# E6 Roterud–Storhove

Høringsinnspill og innsigelser 2021

Oppdragsnummer:	5195019
Oppdragsnavn:	E6 Roterud-Storhove
Dokumentnavn:	Høringsinnspill Lillehammer Kommune

## Lillehammer - samordning statlige innsigelser - høring reguleringsplan E6 Roterud-Storhove

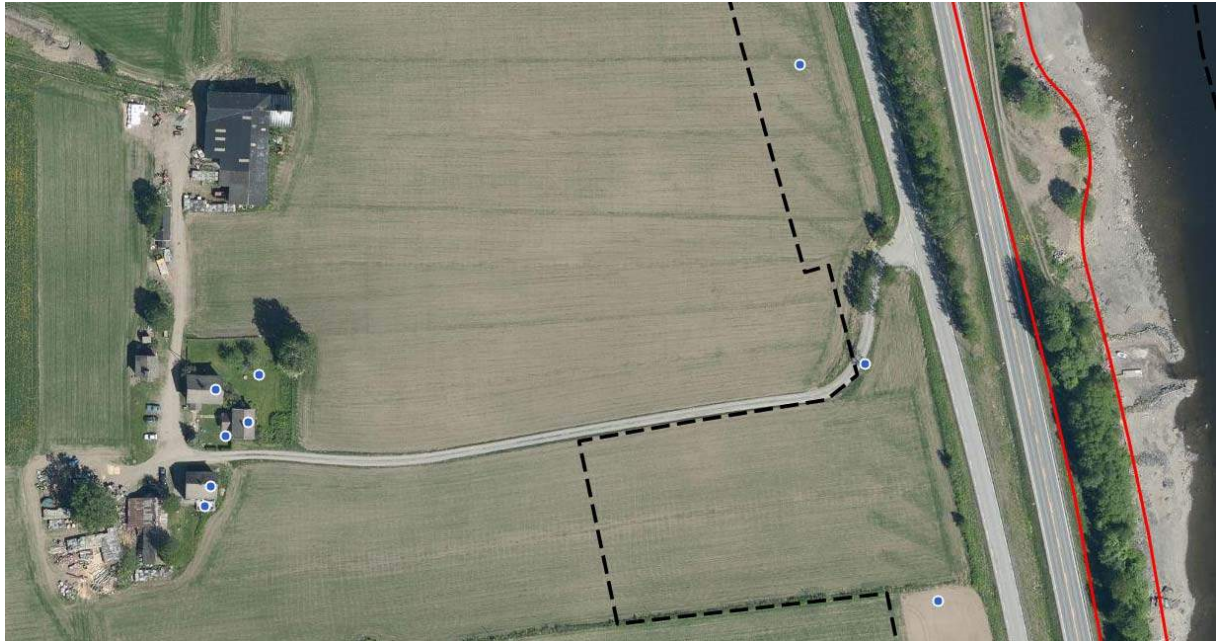
Innkjøring må tilrettelegges fra både nord og sør så det er enkelt å svinge av for lastebiler og traktorer. Bjørketrase og postkassestativ skal settes opp igjen. Ved endring av innkjørsel er steinmur ett ønske, så jordmassene til jordet holder seg på plass og ikke sklir ut.

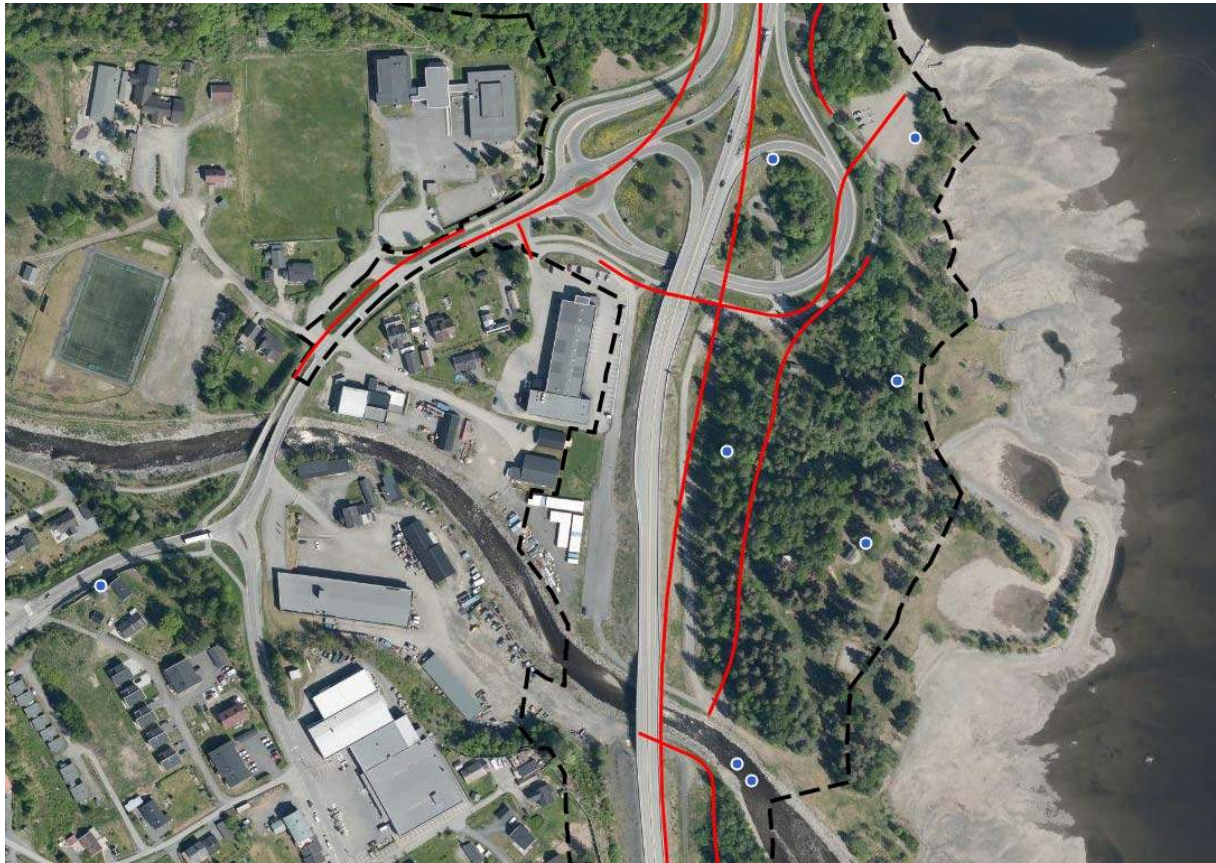
På vingeromdammen bør det iverksettes avbøtende tiltak som følge av at ny trase beslaglegger store områder området brukt som rekreasjon. Se vedlagt skisse på tiltak som kan gjøres. Som et minimum bør det bygges gjestehavn og båtutslipp med tilhørende badebrygge. I tidligere planer var det snakk om et "utsiktspunkt" eller noe i den duren ved Vingrom kirke. Hvis dette fortsatt ligger i planene bør midlene for dette brukes til rusting av badedammen istedet. Dette da pga at det bor lite folk ved kirka, og en slik ikke ville kommet til glede for lokale. En opprustning og fasilitering av badedammen vil også kunne oppmuntre forbipasserne til å ta en hvile pause på Vingrom som vil være bra for trafiksikkerheten.

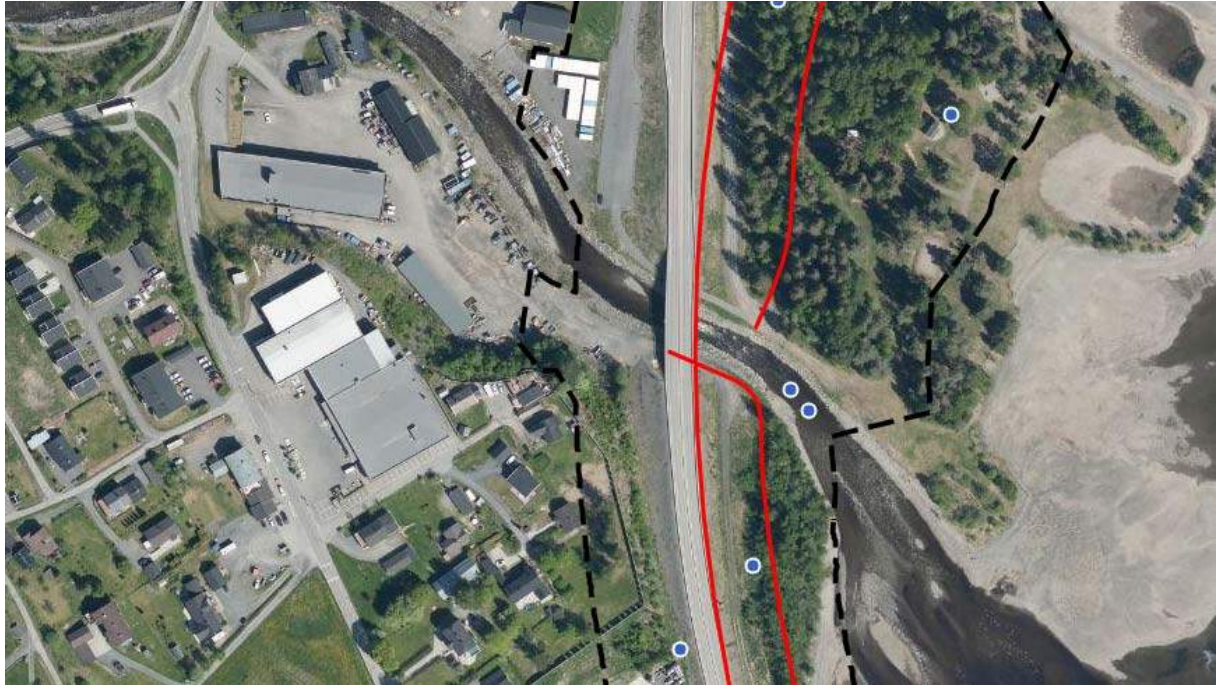
Støyskjerming på nedsiden/Østsiden/mjøssiden vil være uheldig mtp at støyen vil reflektere i skjermingen, og forsterke søyen mot bebyggelsen. Det må brukes vesentlige ressurser på skjerming på oversiden av veien, veiens vestside. Om det skal være skjerming på østsiden/mjøssiden må skjerming på oversiden /vestsiden forsterkes tilsvarende.

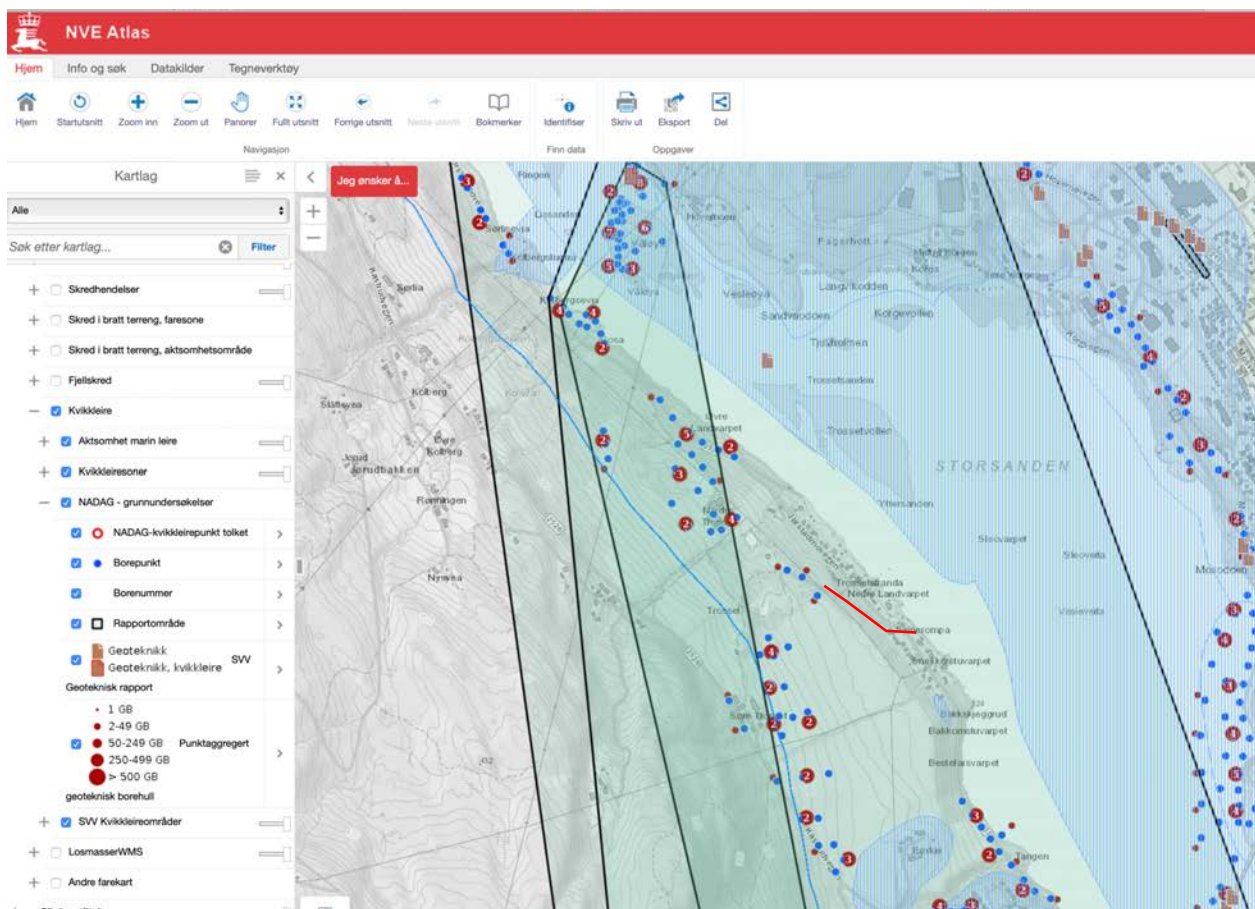
Kart NVE Atlas viser naturfare med marin grense – blå linje. Område for anleggsvirksomhet, uttransport av masser ligger i marint område.
